V E N D I M

Operatori ekonomik "Daqa shpk" (tutje "parashtruesi") me datë 22.09.2026 ka paraqitur kërkesë për rishqyrtim kundër njoftimit për kontratë dhe dosjes së tenderit lidhur me aktivitetin e prokurimit me titull "Sistemi i ujitjes dhe ndërtimi i parkut në Kodrën e Trimave" me nr. të prokurimit 616-26-7531-5-2-1.

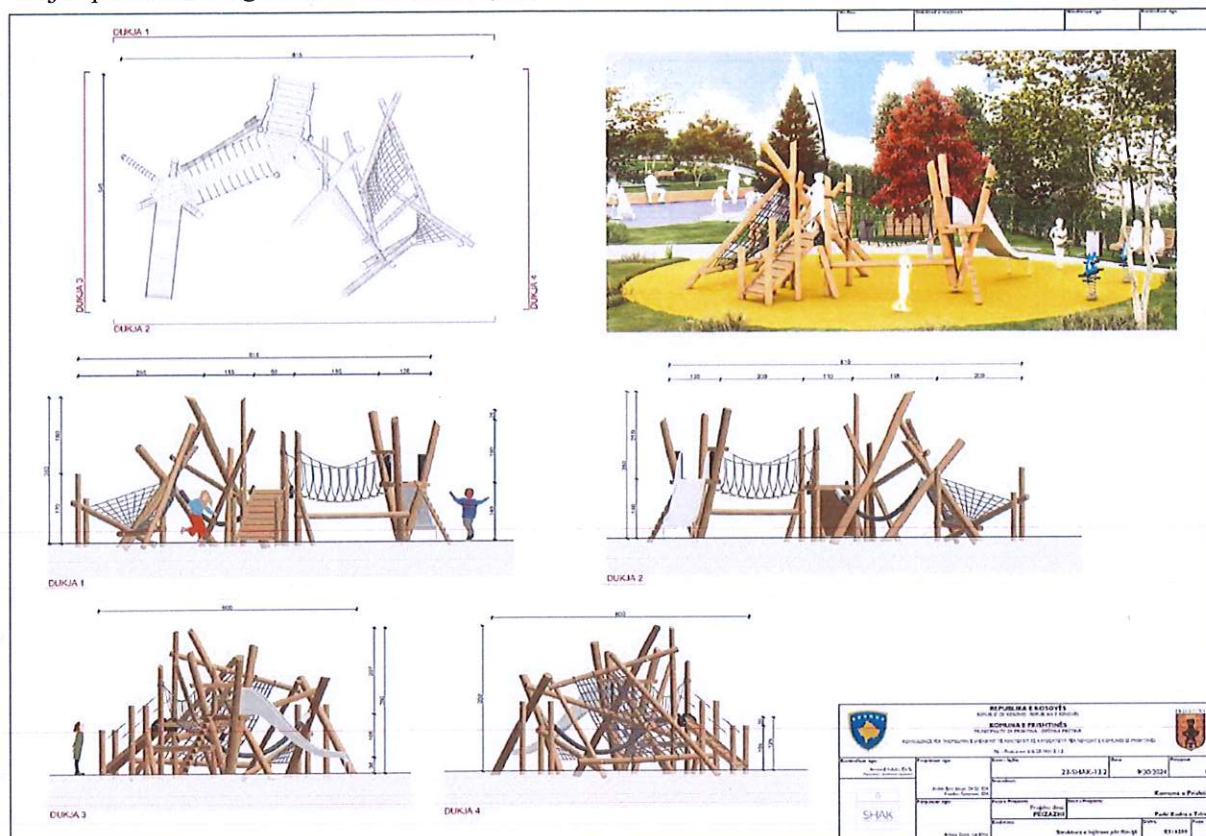
P. 2.3. – Te sit. 9 poz. 9.1. AK ka kërkuar si në vijim:

Problemi te ky pozicion qëndron te fakti se teksti në pozicion i referohet detalit të projektit dhe njëkohësisht kërkon luhatëse, ekuilibër, kacavjerrëse, ulëse etj. Në anën tjetër përshkrimi i pozicionit nuk përputhet me detalin e prezantuar nga AK.

Në detal nuk ka askund as luhatëse, as ekuilibër, as kacavjerrëse dhe as ulëse. Në detal është paraqitur vetëm një kompleks i lodrave “Climbing” me litar dhe një topogan (rreshqitëse). Prandaj për të mos krijuar paqartësi nëse çmimi për njësi duhet të ofrohet sipas paramasës apo sipas detajit (të cilat nuk përputhen mes vete edhe pse paramasa i referohet detalit), kërkojmë nga AK që të ndryshoj kërkesën sipas poz. 9.1 duke larguar fjalët “luhatëse, ekuilibruese, luhatëse, ulëse, etj” dhe duke lënë vetëm pjesën tjetër të kërkesës për strukturën e kombinuar të lodrave sipas detalit.

Pretendimi 2 është i bazuar. AK do të korrigjoj paramasën. Lidhur me pretendimin 2.1 do të përcaktojë sasi të dhe njësi të e sakta për pozicionet me nr. 11, 12.2, 13.1, 18.2, 19.2, 21.1, 10.2.12, 16.1, 17.1, 18.8, 10.2.1, 10.2.3 dhe 10.2.5 të paramasës. Lidhur me pretendimin 2.2 do të precizohet njësia matëse nga m² në copë. Lidhur me pretendimin 2.3 do të riformulohet kërkesa e DT si vijon "Struktura e kombinuar e lodrave për fëmijë sipas detalit të dhënë".
